DODATEK Č. 1 KE SM LOUVĚ O DÍLO

Stavba chodníku Domašín – 1. etapa

**Změnový podklad pro dodatek č. 1 smlouvy o dílo
stavby „Stavba chodníku Domašín – 1. etapa“**

Změnové listy: číslo 01 až 06	SOD ze dne 29.09.2025
Zhotovitel: PDV Stavby, s. r. o., Bezručova 607, 552 03 Česká Skalice	Objednatel: Město Dobruška, Solnická 777, 518 01 Dobruška

Propojení stávajících přípojek - úsek V1 - Š13

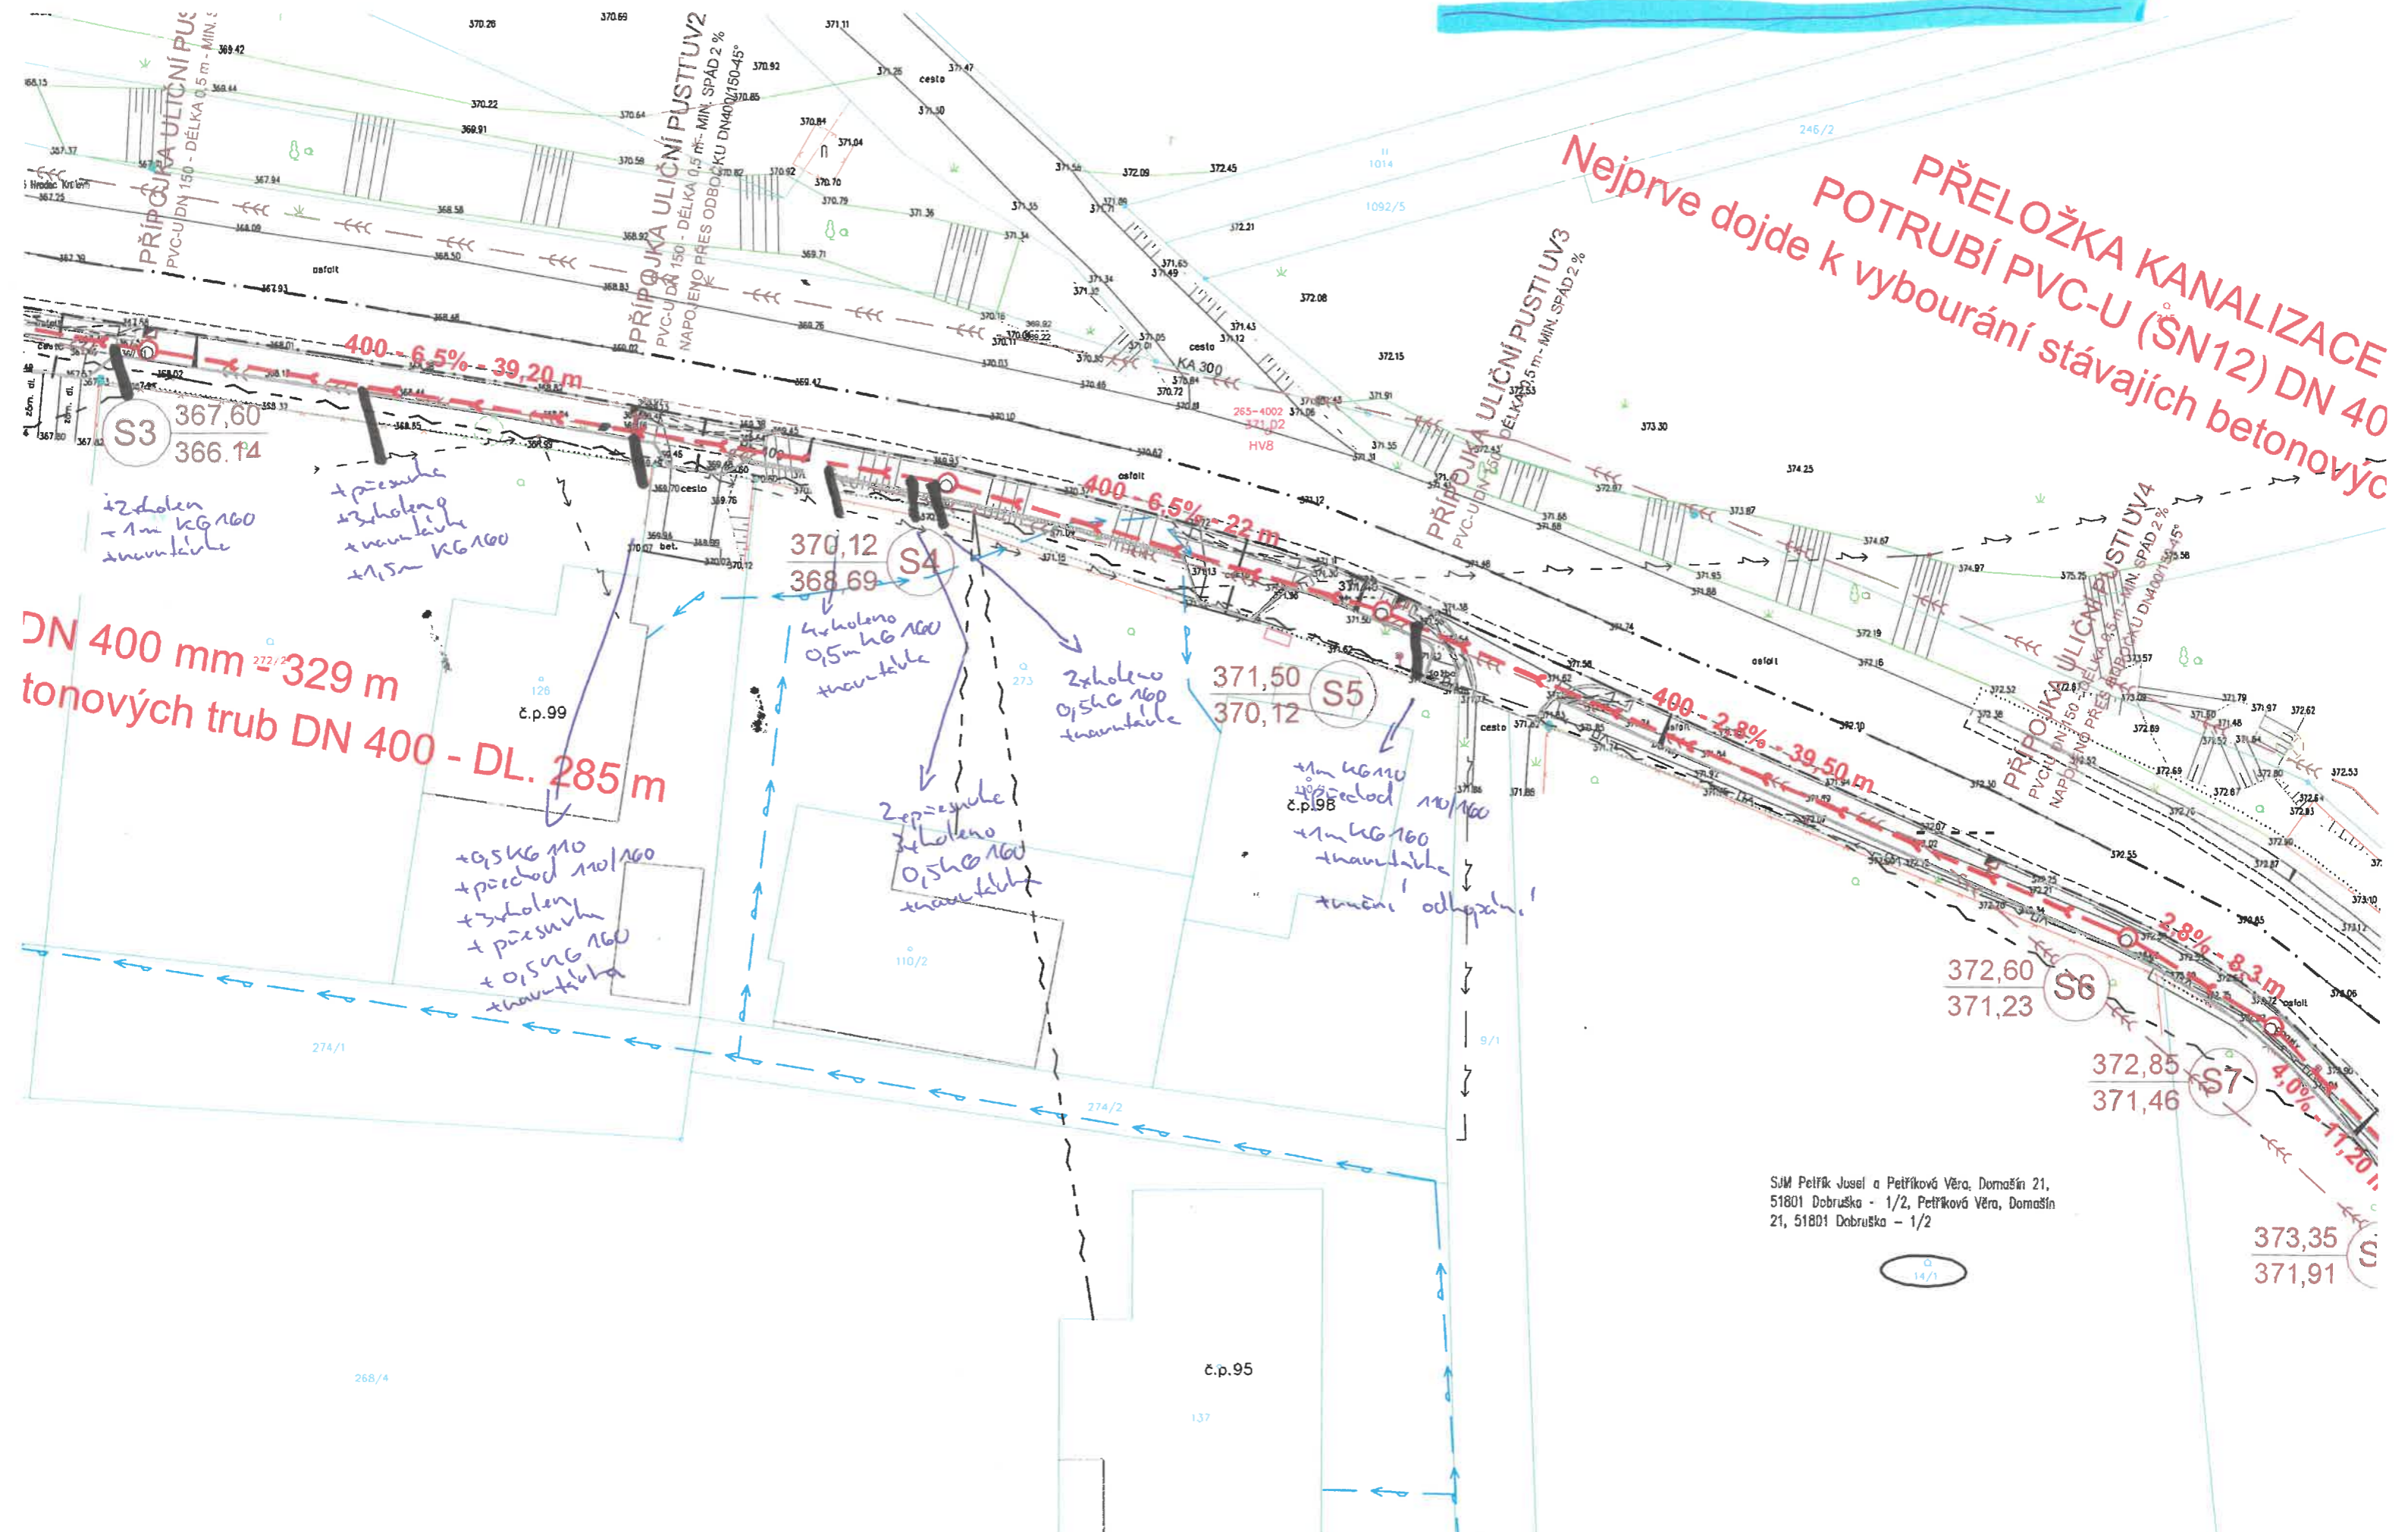
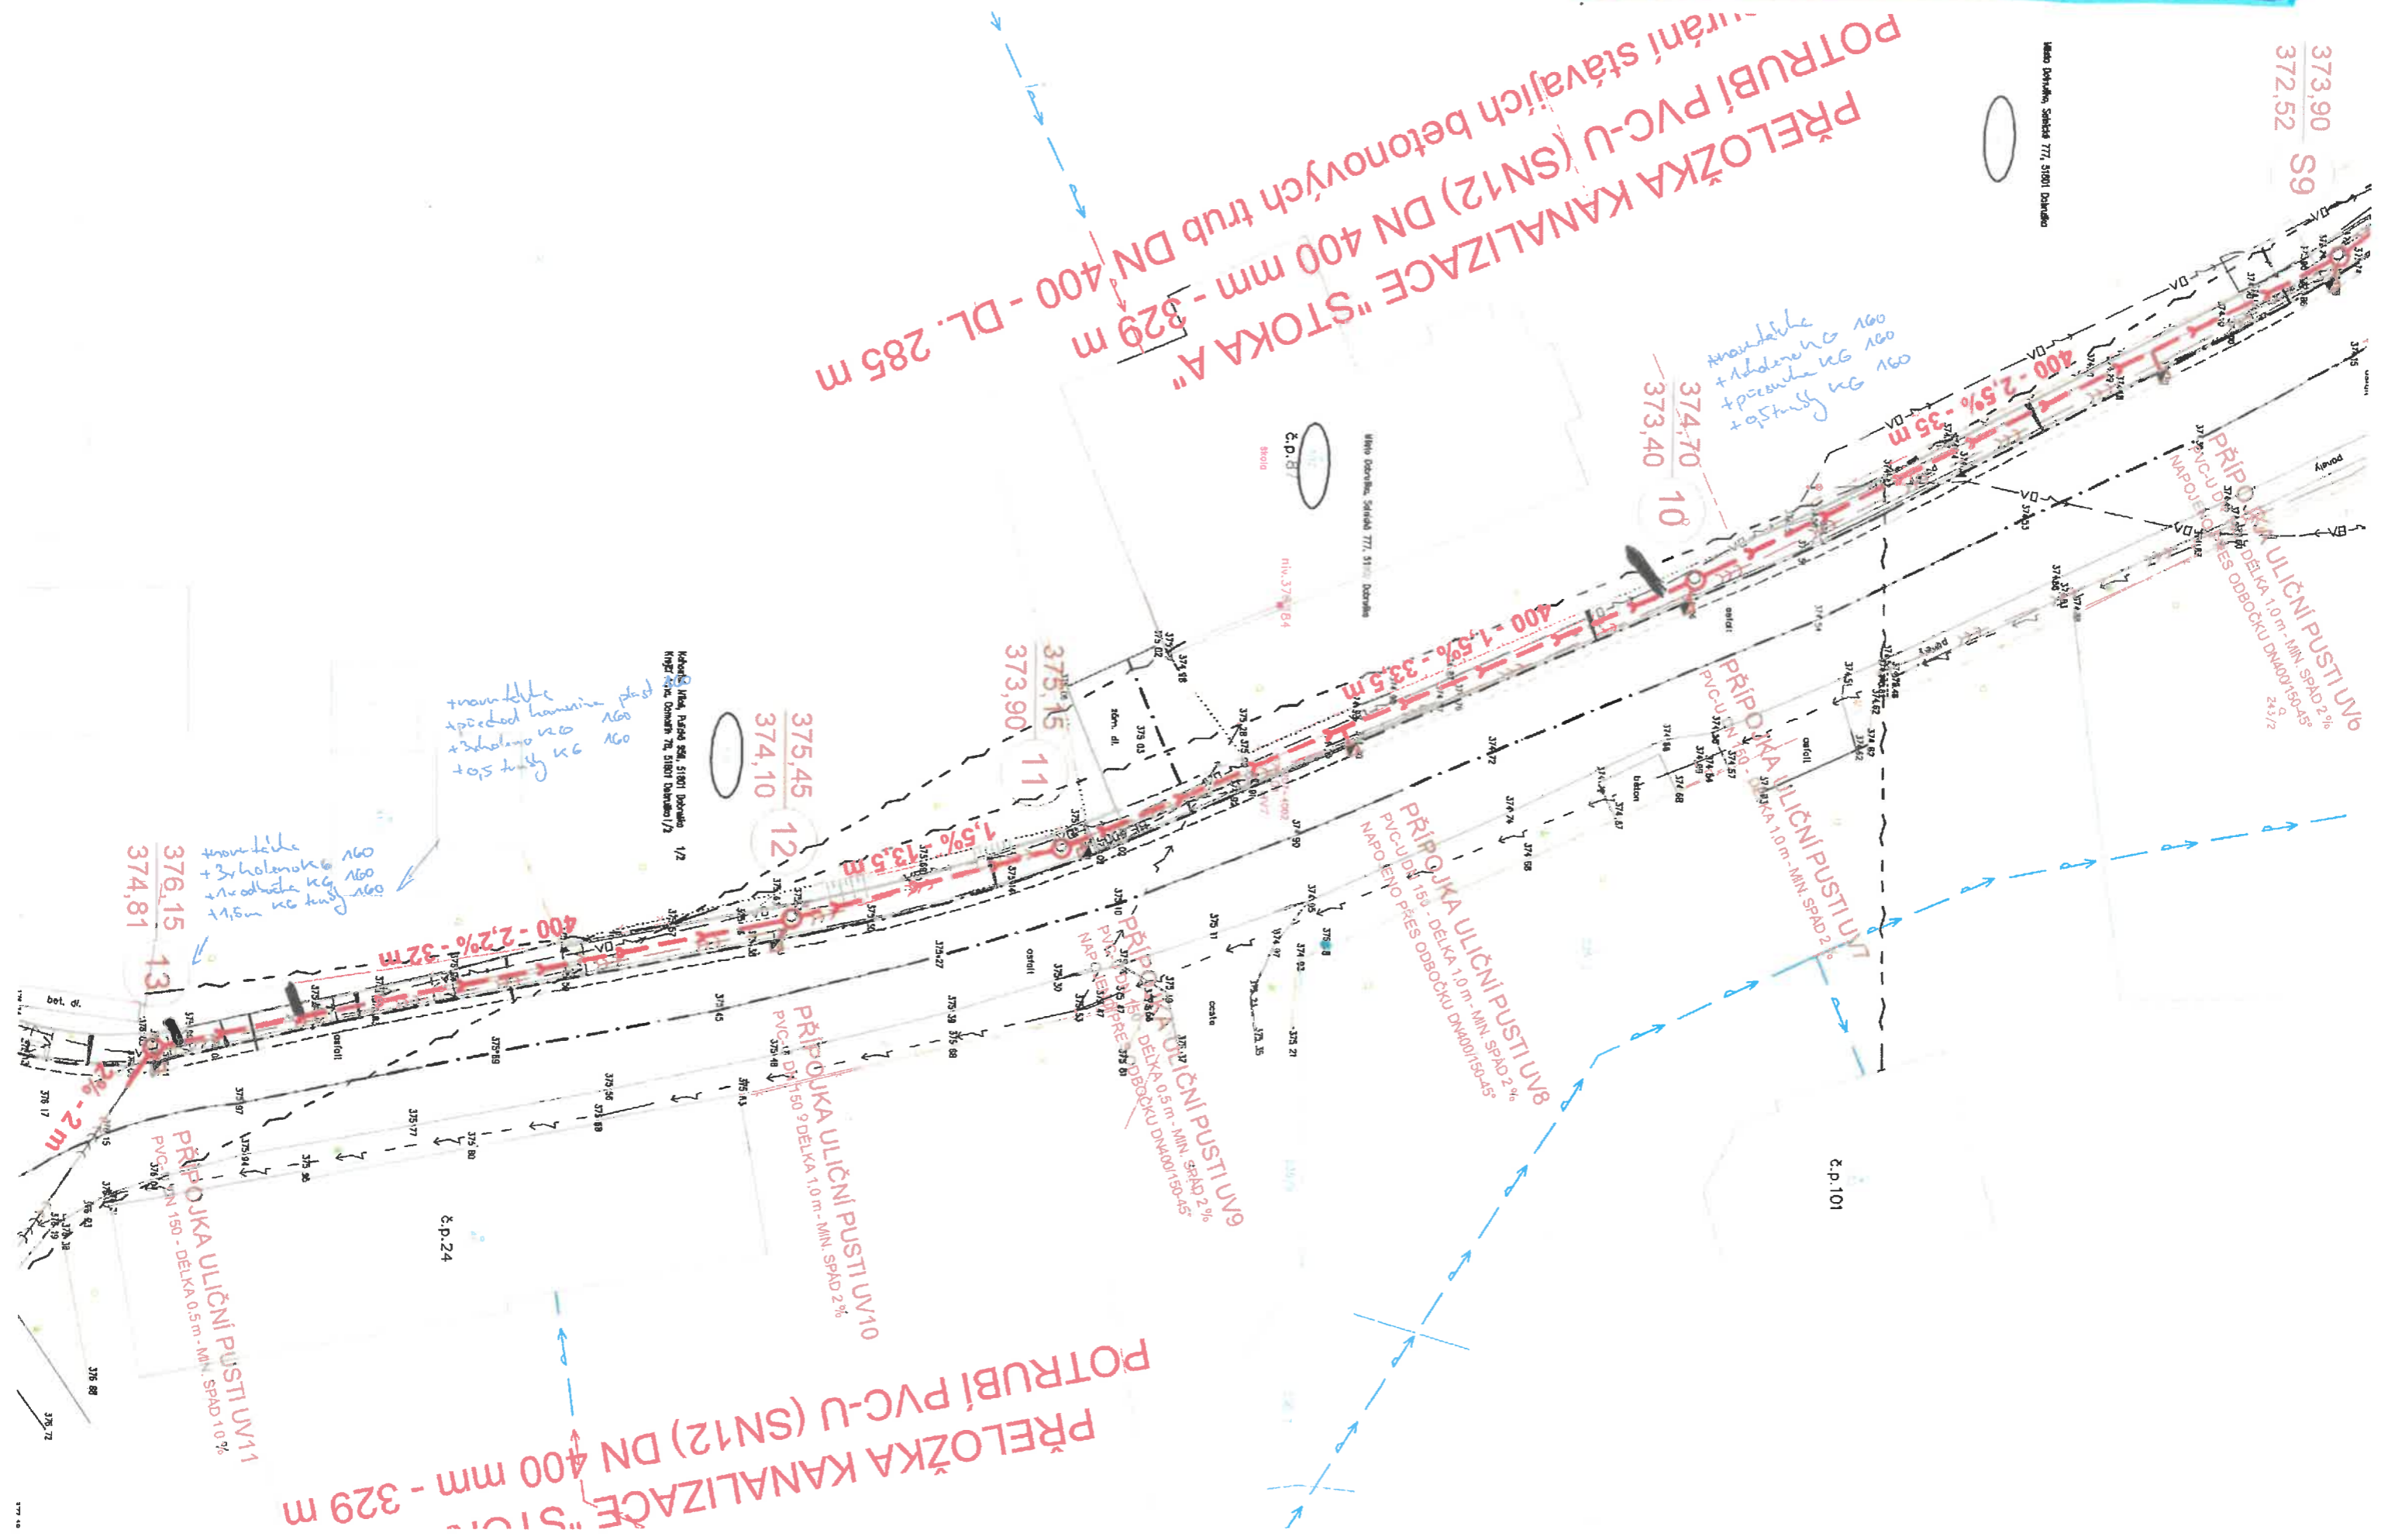
Změnový list č. 1: Propojení stávajících přípojek – Projektová dokumentace uvažovala pouze s přípojkami pro nově budované uliční vpusti, popřípadě s propojením stávajících. Neuvažovala s tím, že do demontované betonové kanalizace jsou napojeny nemovitosti s touto stokou sousedící. Během demontáže betonové kanalizace bylo odhaleno 14 ks těchto přípojek, které musely být napojeny na nově budovanou stoku PVC DN 400 pomocí navrtávacích sedel Easy Clip. Tato změna je v souladu s odst. 6 § 222 zákona č. 134/2016 Sb., o zdávání veřejných zakázek, v platném znění (dále jen „ZZVZ“). *(přílohy – Stávající přípojky (V1-Š13) – nákres, ZL 01 – propojení stávajících přípojek)*
